INFORME TÉCNICO DE FISCALIZACIÓN AMBIENTAL

Examen de Información

MINISTRO HALES

DFZ-2022-1859-II-RCA

Figura 1

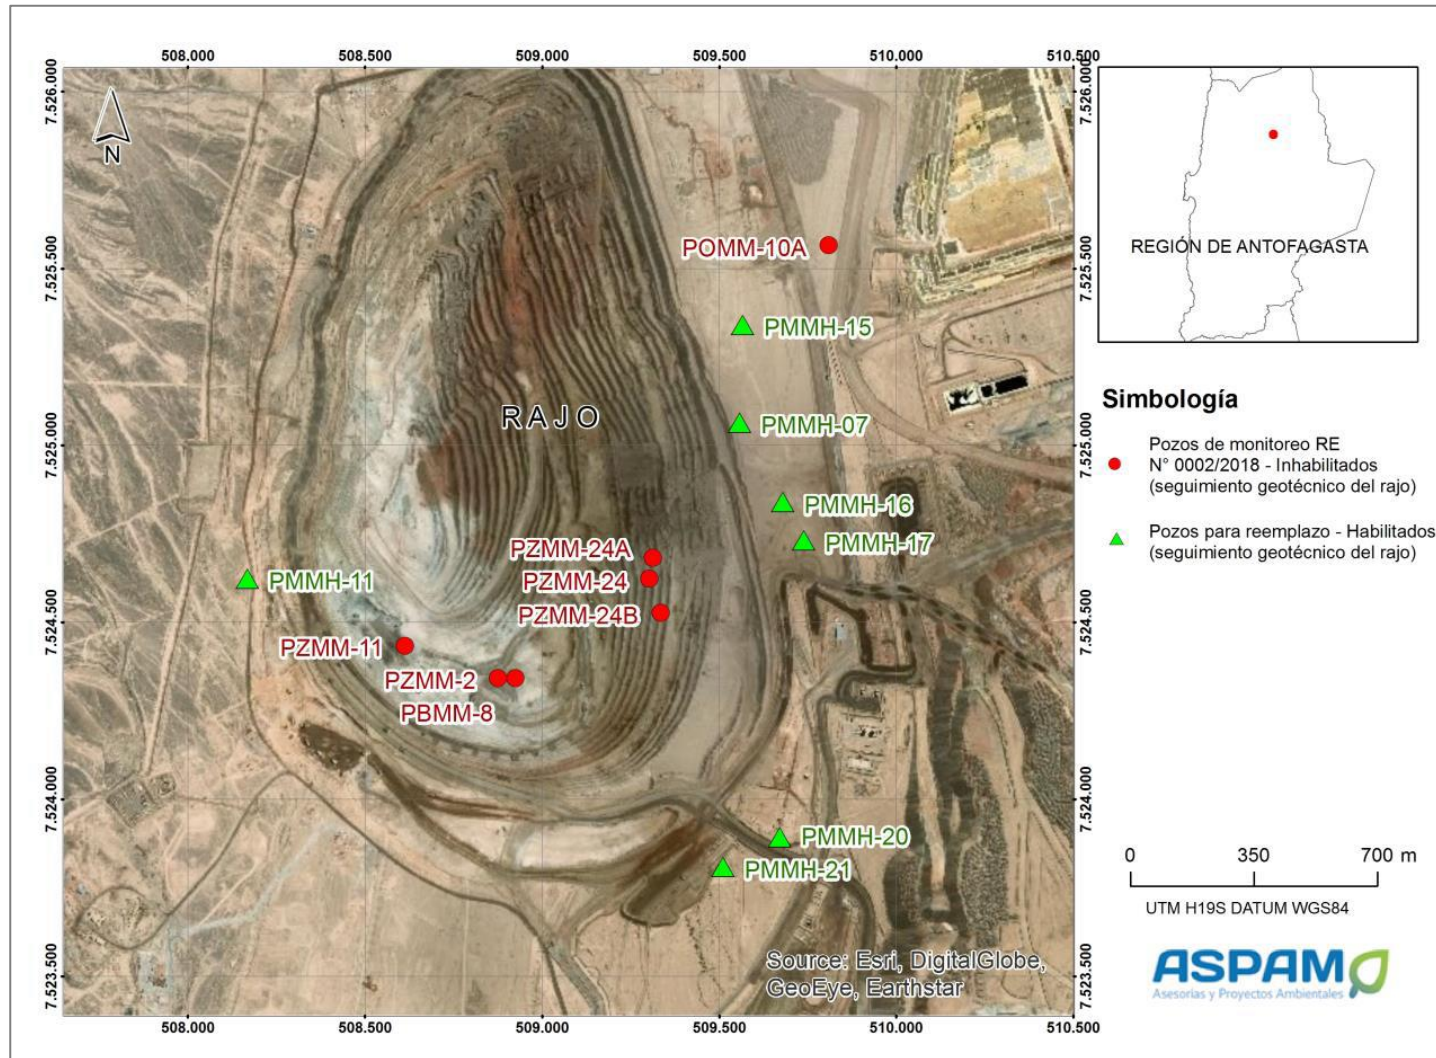
- “En Figura 1 se muestran como círculos rojos los pozos que quedaron destruidos por el avance del rajo, y en triángulos verdes los sitios propuestos para reemplazo. Si bien este Servicio está conforme con los pozos propuestos como triángulos verdes, **se solicita el titular reforzar el monitoreo del lado suroeste del rajo agregando más pozos en dicho sector o entregar las justificaciones de no incorporar pozos en este sector, que es hacia donde van las aguas subterráneas según la dirección del flujo regional**”.

- **Respecto a la solicitud de reforzar el monitoreo del lado suroeste del rajo agregando más pozos en dicho sector o entregar las justificaciones de no incorporar pozos en este sector, que es hacia donde van las aguas subterráneas según la dirección del flujo regional:** el titular expone que en el sector suroeste del rajo, en el cual se solicitó incluir pozos, ya existen pozos de monitoreo asociados a instrumentos de reportabilidad que mantiene actualmente CODELCO y que se

Figura 2

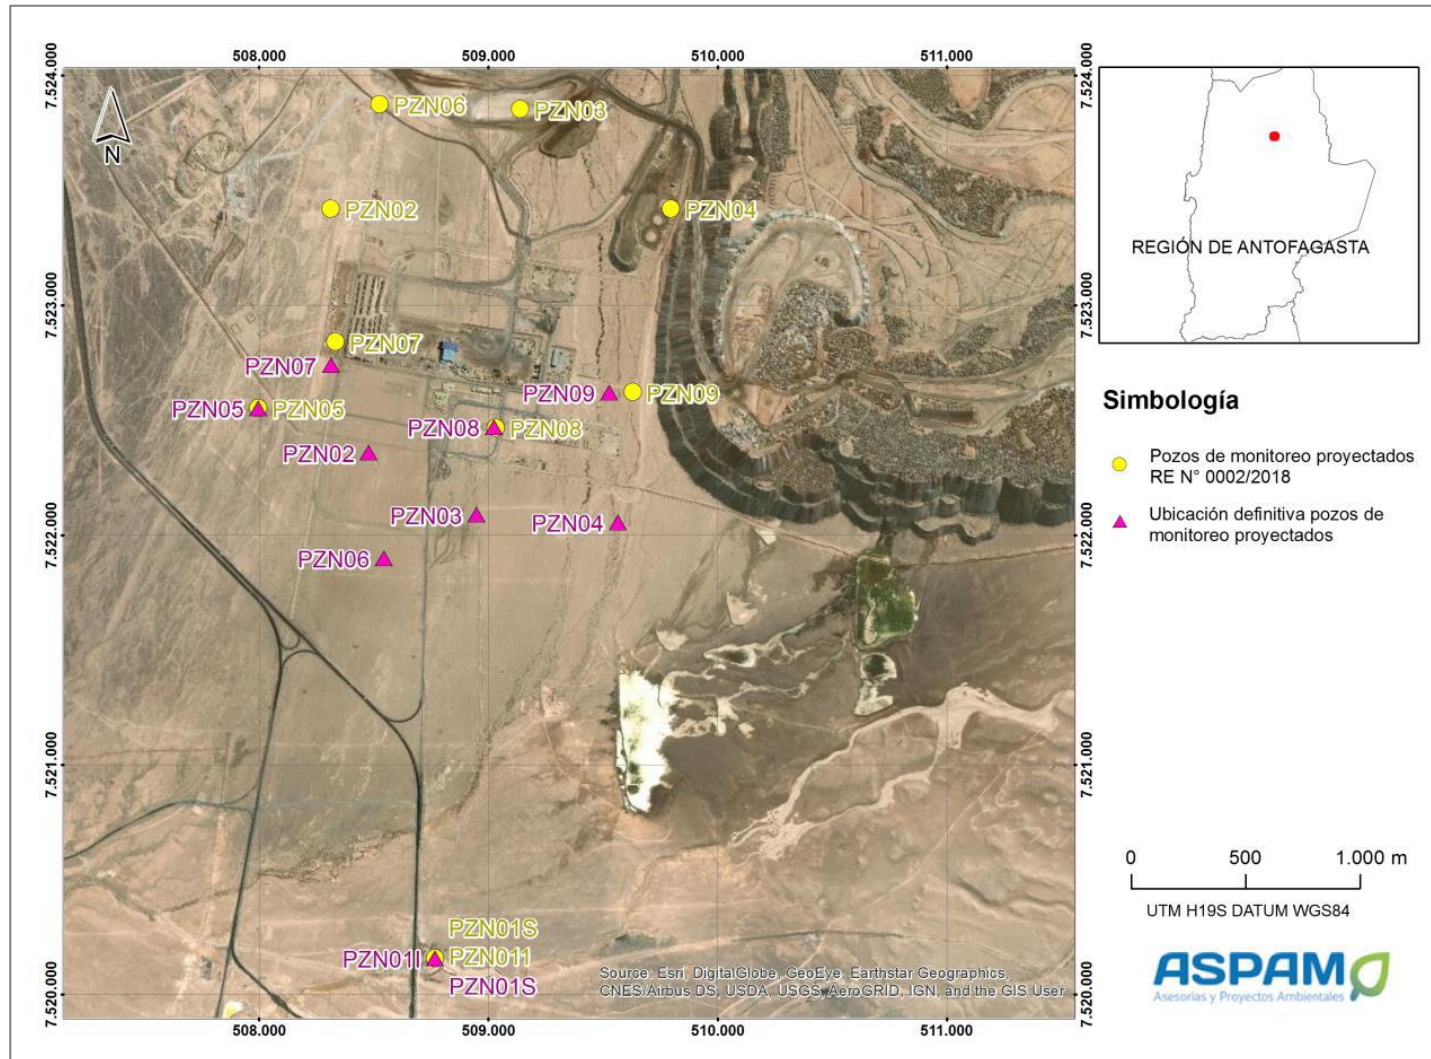
- “Para el caso del seguimiento al sur del rajo, la Figura 2 muestra los pozos proyectados, que aún no se construyen (círculos amarillos), y las ubicaciones nuevas propuestas para reemplazarlos. Este reemplazo obedece a razones de dificultad de construcción y de acceso”.

- “En opinión de este Servicio, **alejar todos los puntos de monitoreo 1 km hacia aguas abajo dejaría una zona inmediatamente aguas abajo del rajo (figura 3) sin presencia de pozos de seguimiento y no podría dar cuenta de alguna afectación o podría identificarlos de manera tardía. Se sugiere que el titular considere como criterio que las nuevas ubicaciones no se alejen de los pozos propuestos originalmente (con excepción de los que ya estaban propuestos más lejos, PZN01I y PZN01S) y/o entregar las justificaciones del porque esta zona quedaría sin pozos de seguimiento**”.

- **Respecto a que no se podría dar cuenta de alguna afectación y considerar como criterio que las nuevas ubicaciones no se alejen de los pozos propuestos originalmente (y/o entregar las justificaciones del porque esta zona quedaría sin pozos de seguimiento):** el titular informa que la Res. Ex. N°02/2018 establece pozos de control y seguimiento (a saber, CC-17, CC-3, SI-24E y CC-6) que no son objeto de la modificación solicitada y que conforman la denominada “Línea de No Afección” (ver **Figura 4**). Dichos pozos se asocian a una sección de acuífero localizada al sur del rajo y aguas arriba de la ciudad de Calama, cuya finalidad es reflejar los potenciales efectos sobre los niveles de las aguas subterráneas a causa del proyecto. Estos indicadores de estado cumplen las siguientes condiciones: a) son un subconjunto de los puntos de observación del Plan de Seguimiento Ambiental, b) se ubican fuera del receptor (río San Salvador), y c) se encuentran en la ruta que seguiría un potencial impacto entre la fuente (rajo) y el receptor (río San Salvador). El titular agrega que estos puntos consideran umbrales de activación que se encuentra descritos de forma mensual entre noviembre de 2017 hasta diciembre del año 2035, según se expone en la Res. Ex. N°02/2018, los que en caso de ser superados activan la medida de compensación comprometida, consistente en la recarga del acuífero mediante inyección de agua.

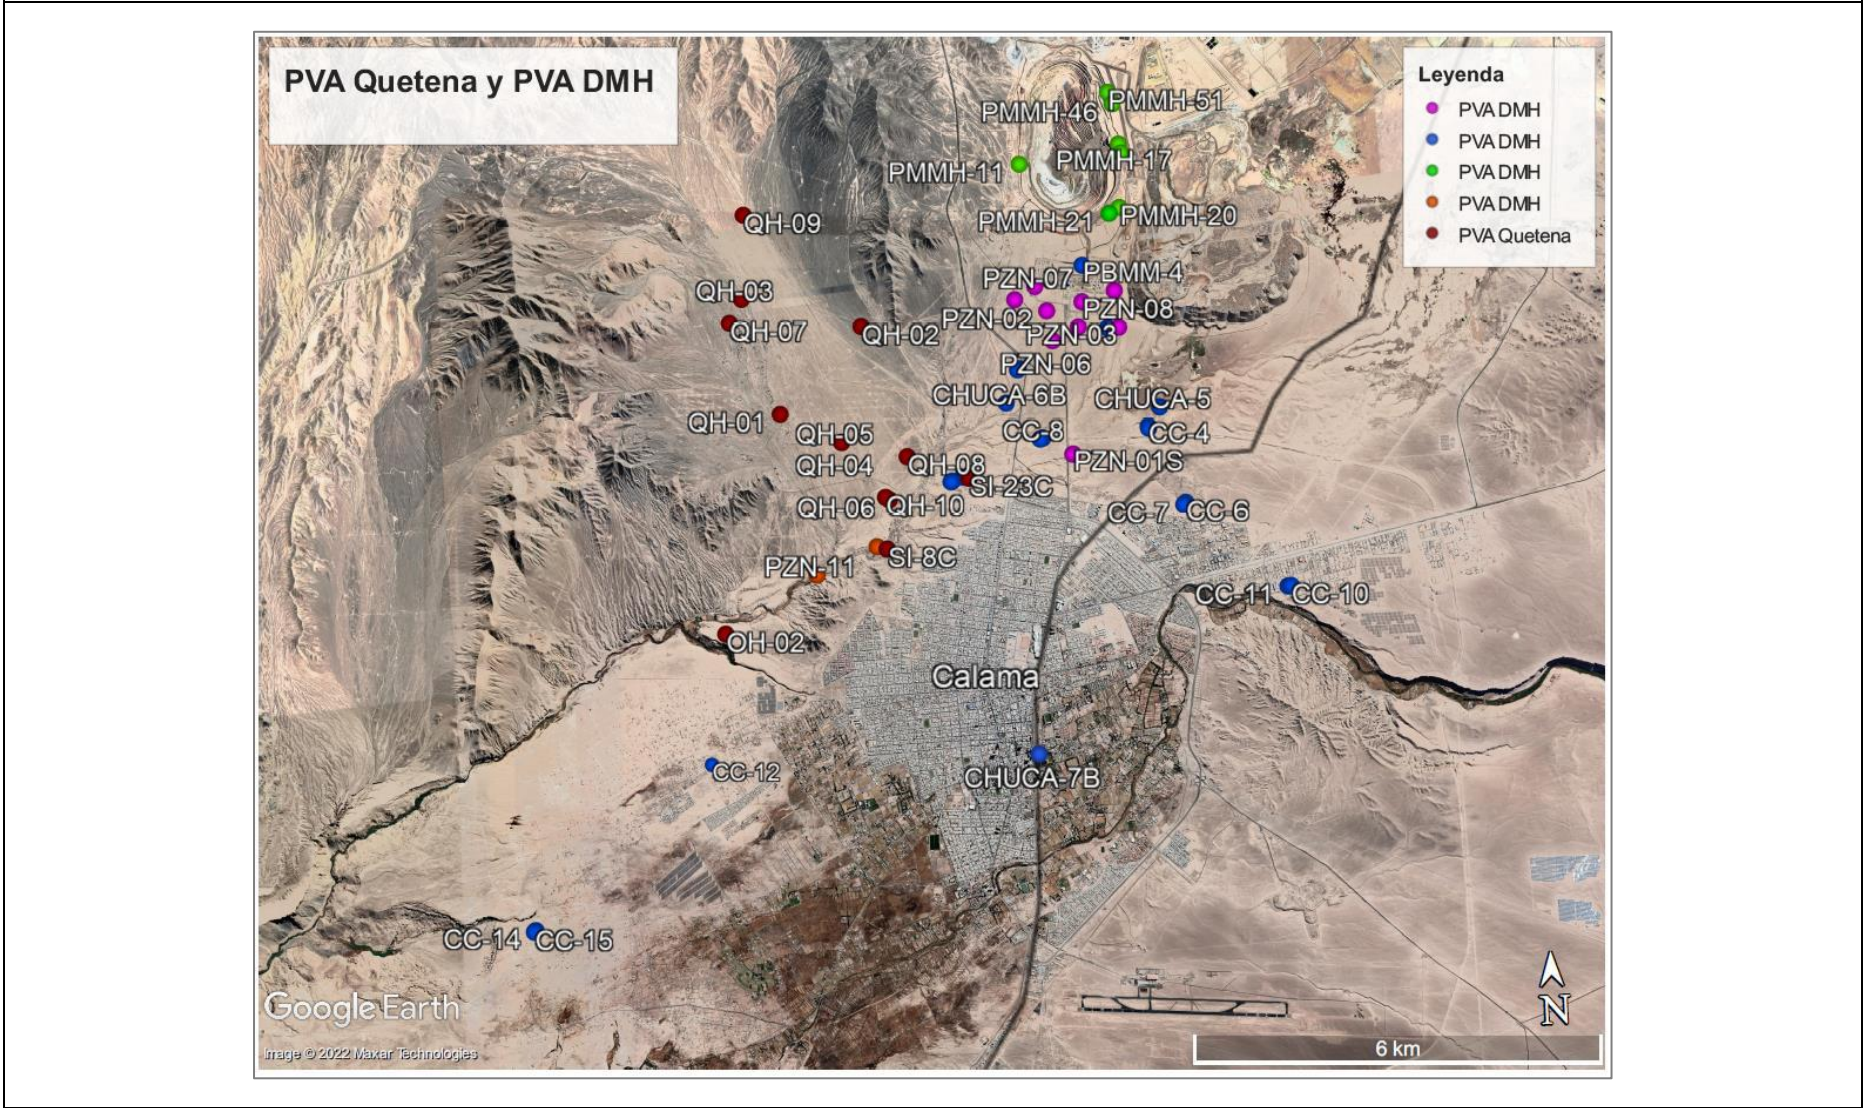
informan a la SMA. Uno de estos instrumentos, corresponde al Plan de Vigilancia Ambiental de DMH, el cual se reporta mediante un Informe Técnico de periodicidad anual que consolida todos los pozos de monitoreo hidrogeológico comprometidos en la RCA N°311/2005 y la Res. Ex. N°02/2018. Agrega que el reporte presenta el monitoreo total de 43 pozos de observación, que corresponden a: 24 pozos asociados a la RCA N°311/2005, que aprobó el proyecto “Mansa Mina”; 17 pozos comprometidos en la Res. Ex. N°02/2018; y 2 pozos comprometidos en la RCA N°235/2020 (“Aumento Movimientos Mina”), ambos en el acuífero inferior. Añade que lo anterior se complementa además, con el Plan de Vigilancia Ambiental Quetena que responde a los compromisos establecidos por CODELCO en la RCA N°12/2013 (“Proyecto Quetena”), que considera el monitoreo de pozos asociados a niveles estáticos e hidroquímica efectuado en las aguas subterráneas del sector denominado “Hoya Quetena”, red de monitoreo que se compone de 14 pozos de observación, en los cuales se realizan mediciones mensuales tanto de niveles estáticos como de hidroquímica del agua subterránea, y un reporte anual a la autoridad. En conclusión, el titular informa que los pozos descritos en los Planes de Vigilancia Ambiental vigentes, permiten monitorear el nivel freático y las tendencias piezométricos del sector hidrogeológico al sur del rajo DMH, con el foco de verificar sus cambios en el sistema hidrogeológico producto del desarrollo de la actividad minera del sector. En la **Figura 3** se presenta la red de monitoreo integrado que considera todos los puntos de monitoreo previamente mencionados.

Figura 5

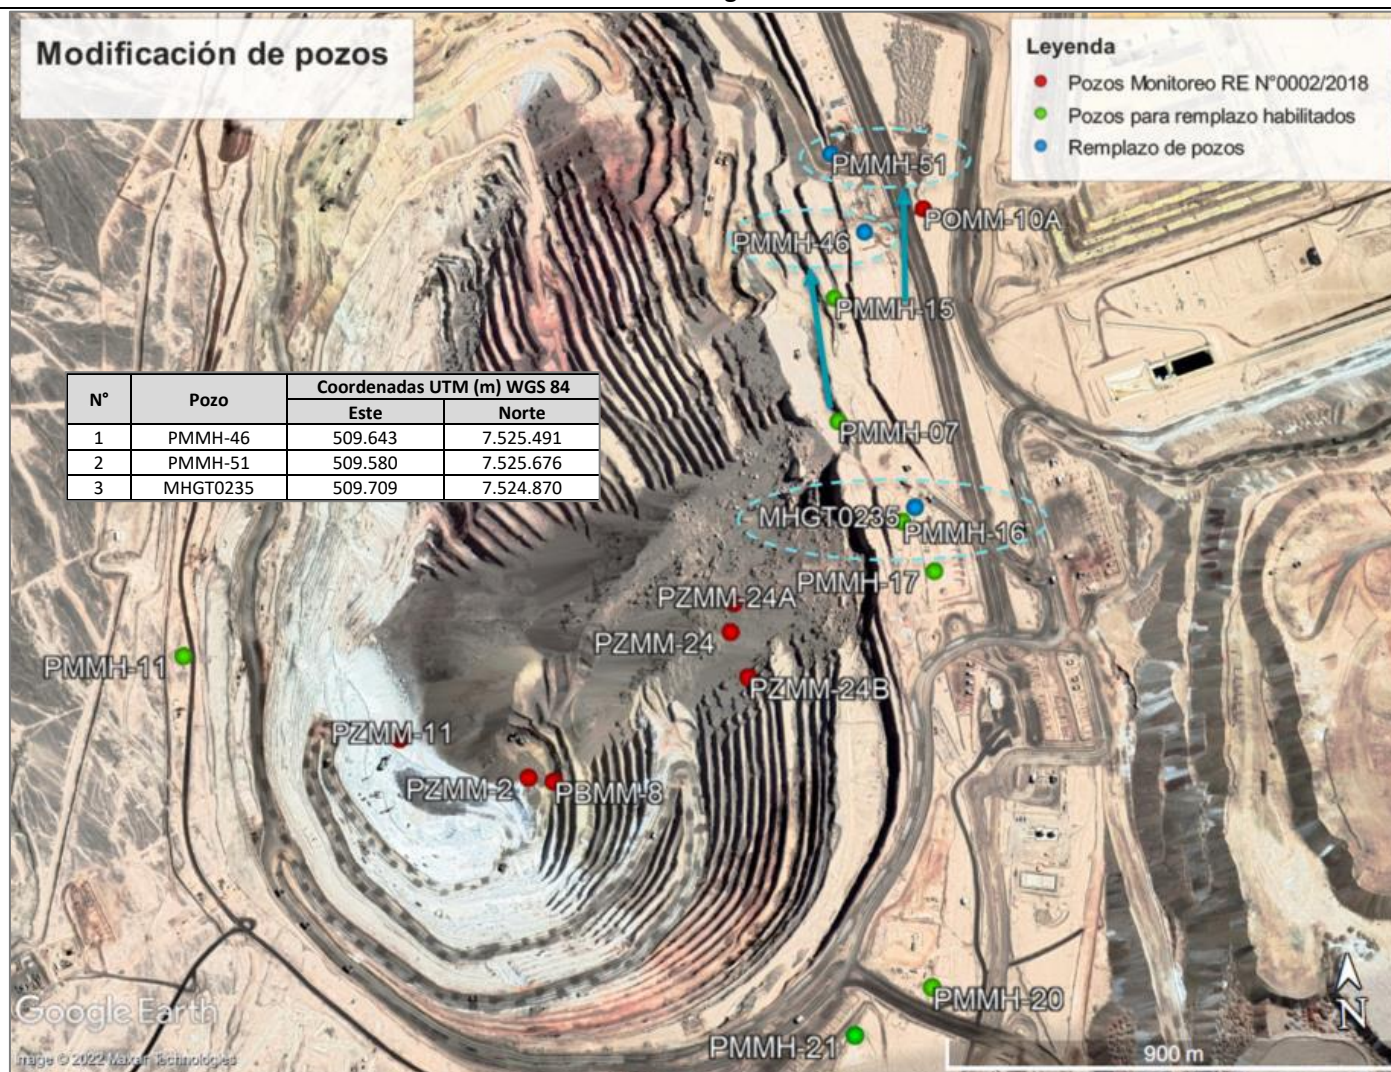
- **Otras consideraciones:** el titular reporta que durante noviembre de 2021, periodo en el cual se encontraba en tramitación la solicitud presentada a esta Superintendencia, se generó un evento de deslizamiento de material en la pared este del rajo que generó la inhabilitación de los pozos del borde este (PMMH-07, PMMH-15 y PMMH-16, incluidos dentro de los pozos de reemplazo originalmente propuestos), por motivos de seguridad en su acceso y monitoreo. Dado lo anterior, **el titular propone su remplazo a través de los pozos PMMH-46, PMMH-51 y MHGT0235**, respectivamente, ubicados cercanos a los anteriores pozos en el rajo (ver su ubicación y coordenadas en la **Figura 5**). Según lo expuesto por el titular, los pozos PMMH-11, PMMH-17, PMMH-20 y PMMH-21 no sufren modificaciones de ubicación respecto a la solicitud de modificación original.
